**Avis de la Mission Régionale d'Autorité environnementale  
de Bourgogne-Franche-Comté  
sur le projet de renouvellement et d'extension d'une carrière  
alluvionnaire sur le territoire  
des communes d'Athée et de Villers-les-Pots (21)**

N° BFC-2023-4180

Figure 2 : Localisation des zones humides sur l'aire d'étude (extrait du dossier d'étude d'impact)

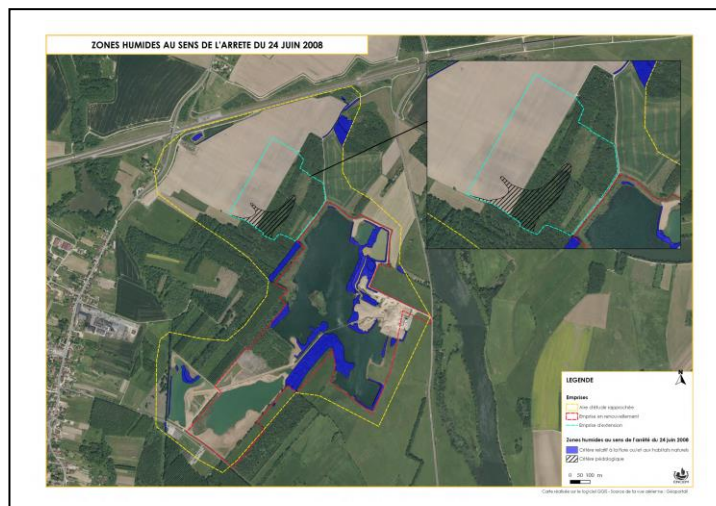
La zone d'extension est en dehors des zonages de protection réglementaire. Une surface d'environ deux hectares présente un caractère de zone humide au sens de l'arrêté du 24 juin 2008 dans la zone d'extension. En terme de faune, aucune espèce protégée n'a directement été observée dans cet habitat. En revanche, plusieurs espèces protégées liées aux milieux aquatiques ont été échantillonnées à proximité. Cette zone humide est donc potentiellement importante pour ces espèces au cours de leur cycle de vie. Au niveau de la zone de renouvellement sur la berge de la gravière, on note la présence d'une végétation emblématique des zones humides composée notamment d'une très forte population de Gratiolle officinale (Liste nationale, espèce protégée et déterminante de Znieff).

Figure 3 : Principes de réaménagement de la carrière après exploitation (extrait du dossier d'étude d'impact)

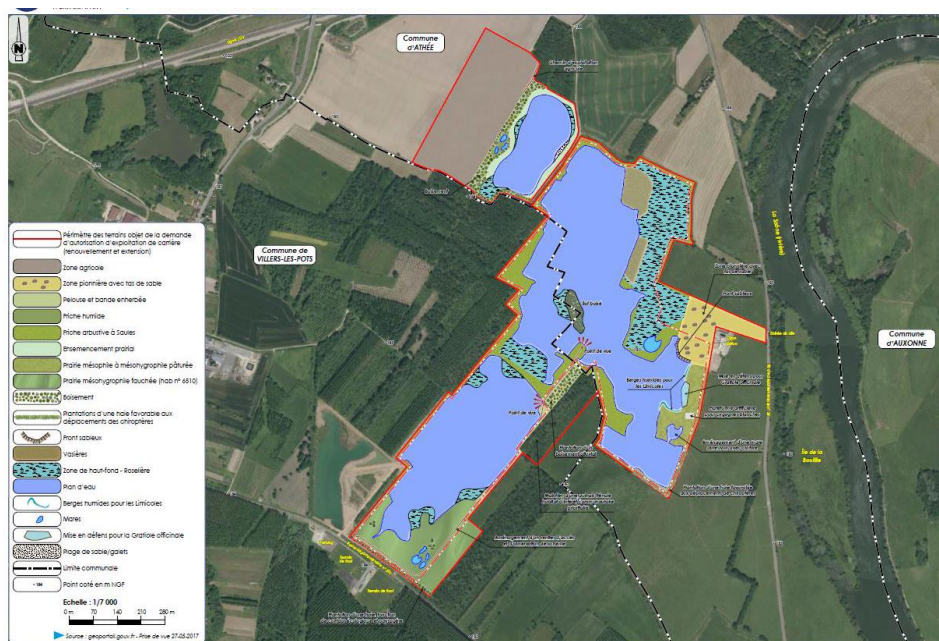
Si le pétitionnaire s'engage à une restitution au plus vite des terrains à l'agriculture, en suivant les préconisations de l'ouvrage « Réaménagement agricole des carrières de granulats »<sup>22</sup>, le dossier ne précise pas les caractéristiques initiales des sols en place (propriétés physico-chimiques et biologiques, potentiel agronomique) et n'analyse pas les effets des travaux réalisés sur leur fonctionnalité. La restauration complète et durable d'un sol agricole suppose pourtant de retrouver à minima ses caractéristiques, son potentiel initial et ses fonctionnalités.

Une étude de compensation agricole a été réalisée en raison de la perte définitive de six hectares de surface agricole. Cette étude n'est cependant pas incluse au sein de l'étude d'impact alors que la thématique agricole fait partie intégrante des sujets à traiter par une étude d'impact.

**La MRAe recommande de joindre l'étude de compensation agricole à l'étude d'impact et de décrire les modalités de restauration des fonctionnalités des sols au regard de leurs caractéristiques initiales.**
